BUDAPEST FŐVÁROS VIII. KERÜLET JÓZSEFVÁROSI
ÖNKORMÁNYZAT KÉPVISELŐ-TESTÜLETE
45/2023. (XII.14.) SZ. ÖNKORMÁNYZATI RENDELETÉNEK
4. sz. ESETI MÓDOSÍTÁSA
KÉT TÖMBÖT ÉRINTŐEN

Urbanitas Tervező és Tanácsadó Kft.

2 SZAKMAI ÖSSZEFOGLALÓ

2.1.1 307. jelű tömb: Kerepesi út – Lóvászár utca – Kerepesi temető – Salgótarjáni utca – vasút által határolt tömböt érintő hibajavítás

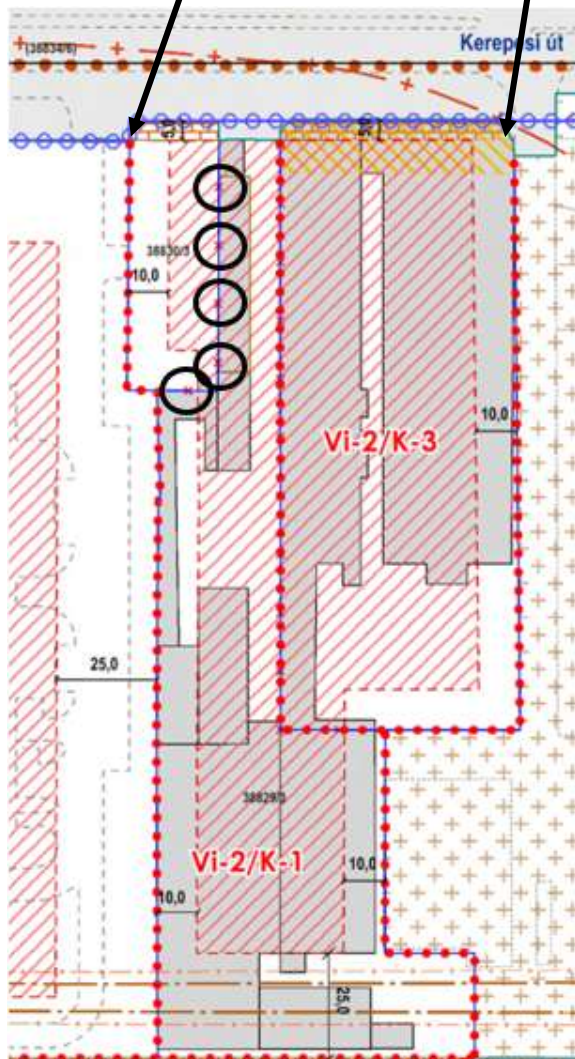
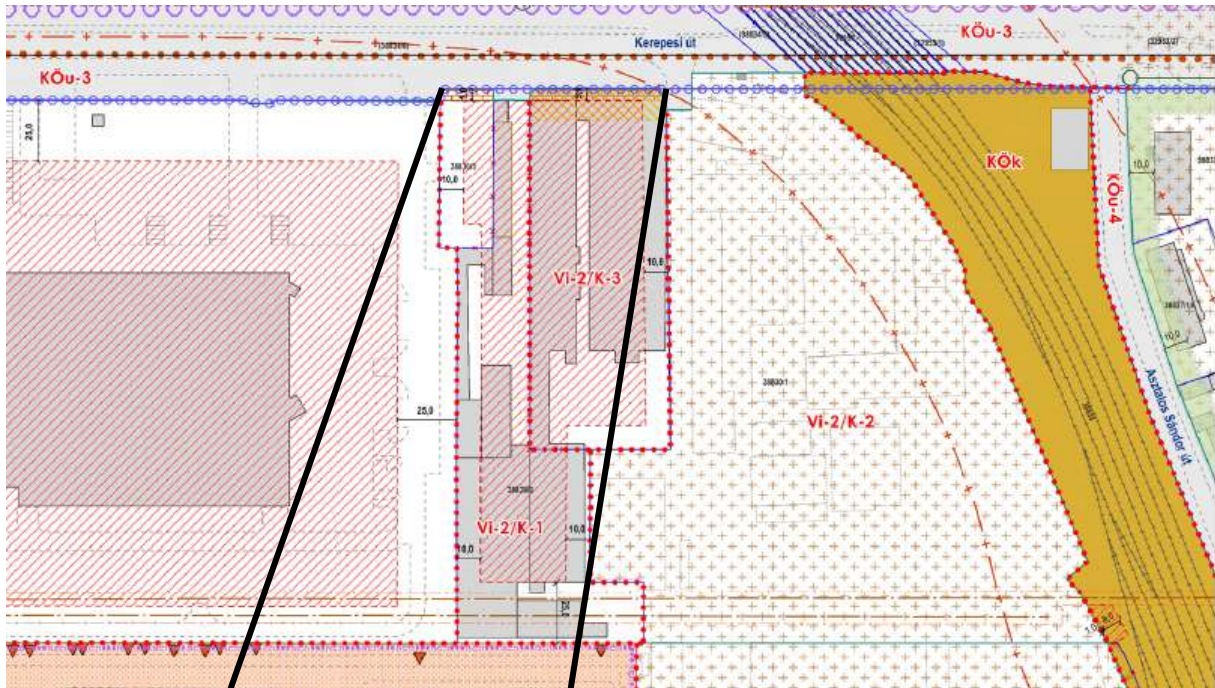
A JÓKÉSZ 15. szelvényén a hiba a terv jóváhagyása előtti egyeztetési eljárás során módosult tervrészlet visszamaradó eleme, amely a területtulajdonos által készített Telepítési tanulmányterv alapján került a Szabályozási tervre, de mivel az érintettek nem kötöttek településrendezési rendezési szerződést, törlésre került a tervezett módosulás.

Ennek egyik, kötelező megszüntetést rögzítő eleme véletlenül ott maradt a 38830/3 hrsz. és 38829/3 hrsz. közötti telekhatáron.

A jelen módosítás célja a 38830/3 hrsz. és 38829/3 hrsz. közötti telekhatáron lévő kötelező megszüntetés törlése.

Mindkét érintett ingatlan magántulajdonú, összevonásuk nem közérdekű, és a jelenlegi tulajdonosoknak nincs is szándékuk jelenleg a telkek összevonására, ezért indokolt a kötelező megszüntetés jelek törlése.

Fentiek alapján a JÓKÉSZ 1. mellékletének 15. szelvénye kerül módosításra a kötelező megszüntetési jelek törlésével.

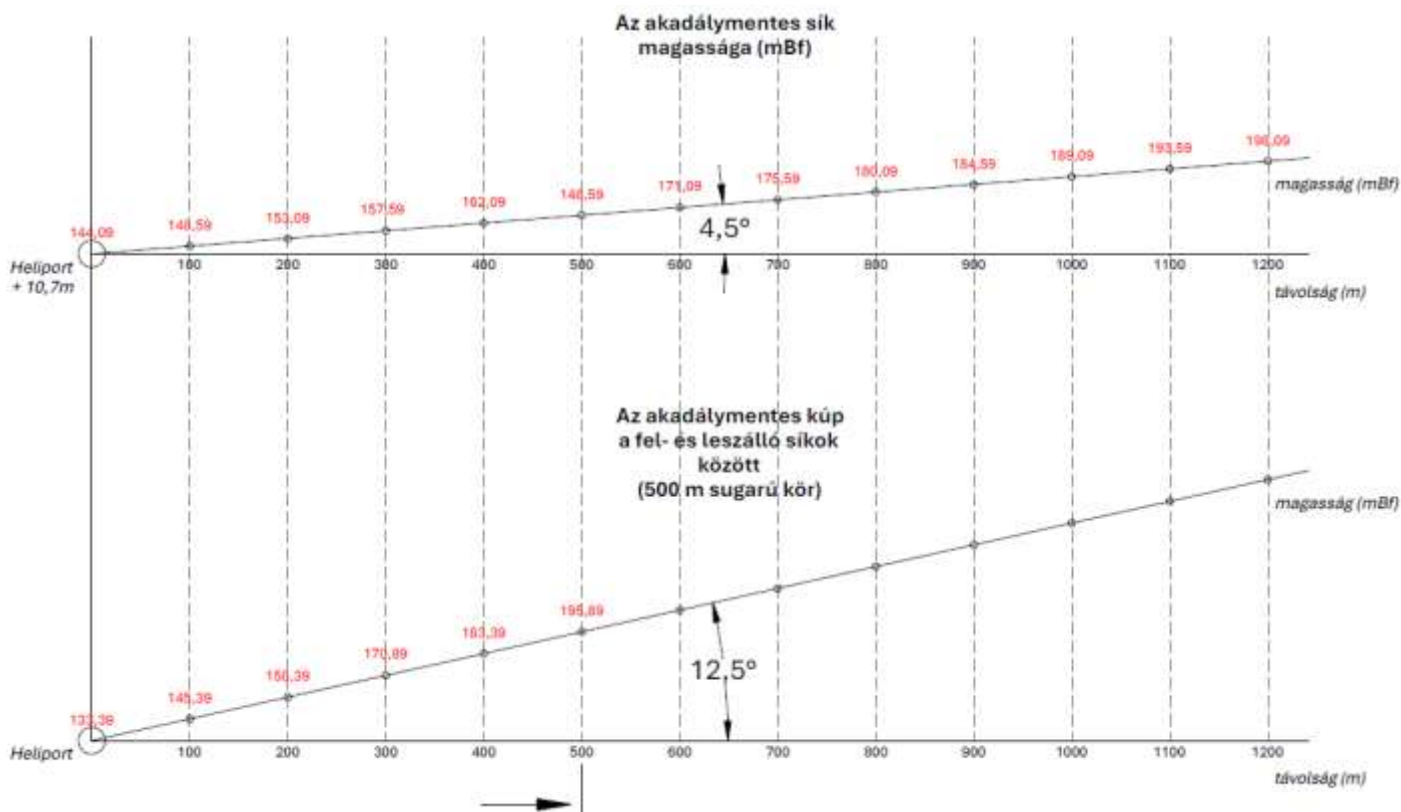
1. A 8. mellékleten szereplő térképvázlaton jelölt sávokban az építmények magasságága a Balti tenger szintjétől mért alábbi magasságokat nem haladhatja meg (A kezdőpont, az ARP pont + 10,7m) $H_{max} = 144,09 + d \times 0,045$ (m)

Az akadálymentes síkok irányai 127,3°-os és 307,3°, 021° és 181°, a sávok maximális szélessége 110m a használatos helikopter típusok alapján.

2. Az ettől eltérő irányokban az építmények magassága nem haladhatja meg a $133,39 + d \times 0,125$ (m) értéket.

A Semmelweis Egyetem Klinikai Heliport üzemeltetőjének adatszolgáltatása, az UVATERV tanulmányterve és a 85/2024.(IV.17.) Kormányrendelet alapján egészül ki a KÉSZ egy 8. melléklettel a Semmelweis Egyetem Klinikai Heliport akadálymentes fel- és leszállási területét rögzítve. Ezen belül új, az akadálymentes területbe benyúló létesítmény nem helyezhető el, ideértve az épületeket és az egyéb létesítményeket is (pl. antenna, építési daru, felvonó, stb.)

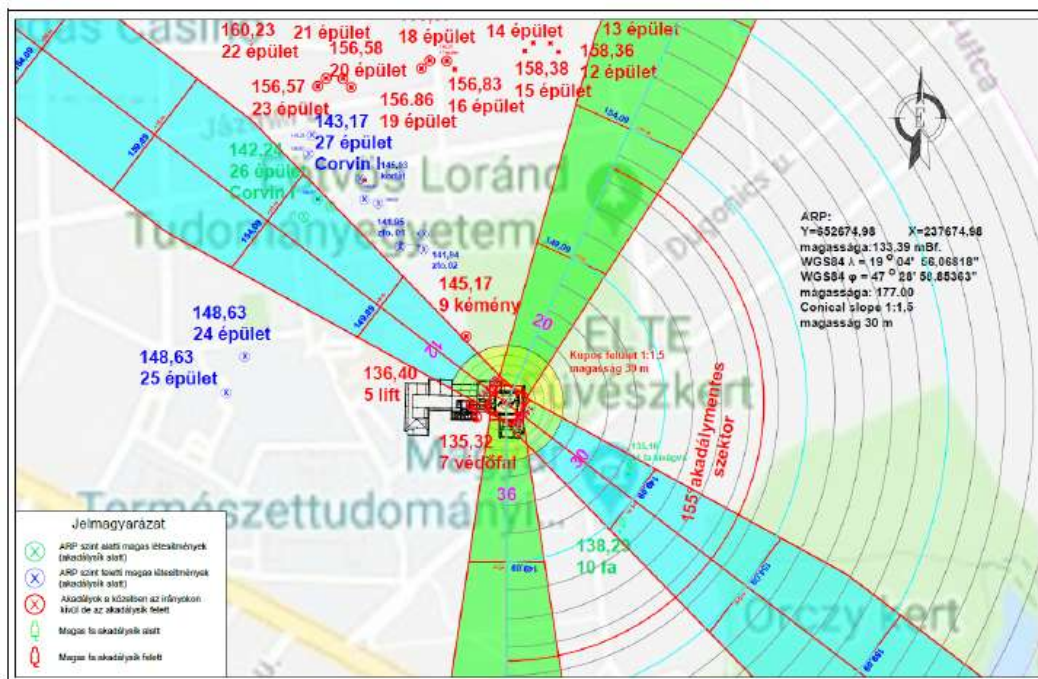
Az akadálysíkba benyúló létesítmények már jelenleg is vannak a területen, ezt az alábbi ábrán vizsgálta a z UVATERV tanulmányterve.
